# Vervangen ventilatoren voor type luchtgordijn LP

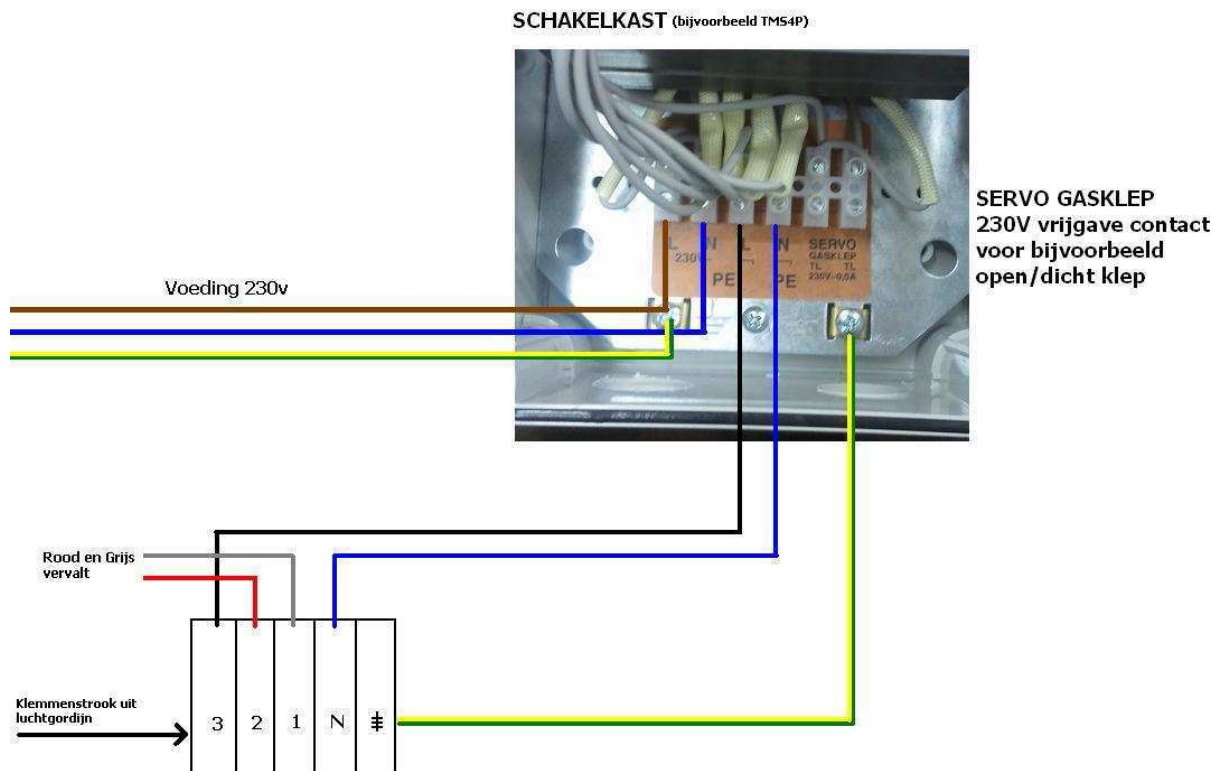
Wanneer de ventilatoren 6 polig worden aangesloten, knip je de 6 polige aansluiting van de defecte motor af, de 3 polige stekker knip je van de nieuwe motor af en daar maak je vervolgens de 6 polige stekker van de defecte motor op vast. **Het is ten allen tijden noodzakelijk dat hier een schakelkast tussen wordt geplaatst om de motoren te kunnen schakelen.**

Volg het aansluitschema hierboven voor aansluiting van de motoren op de benodigde schakelkast (TMS4P, TMS8P of anders), zoals je kunt zien blijven de rode en grijze draad over, deze dient men af te knippen, om te vouwen en met tape rondom de krimpkous isoleren.
